改善箇所説明図

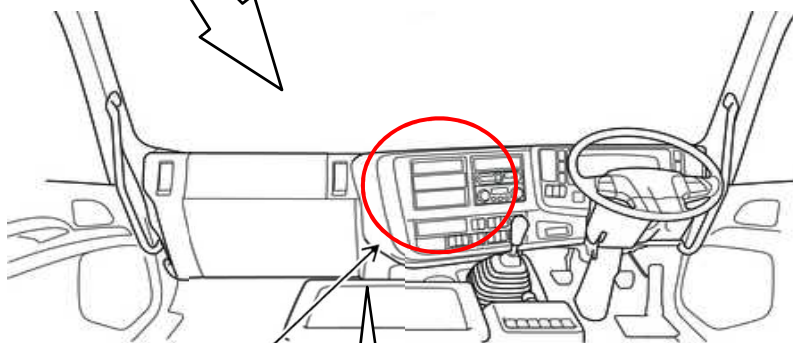
基準不適合発生箇所

デジタル式運行記録計

デジタル式運行記録計（自TDⅡ-6）を搭載した車両において、それぞれのデジタル式運行記録計を特定するための識別符号（ID）が重複しているものがある。そのため、同一の利用者で当該識別符号（ID）が重複した場合、利用者ソフトウェアで運行データを表示することができない。

改善の内容：

全車両、デジタル式運行記録計の識別符号（ID）を点検し、重複した識別符号（ID）を使用している場合は、新たな識別符号（ID）に書き換える。

識別： 助手席側ドア開口部のドアストライカー部に、緑色シールを貼付する。
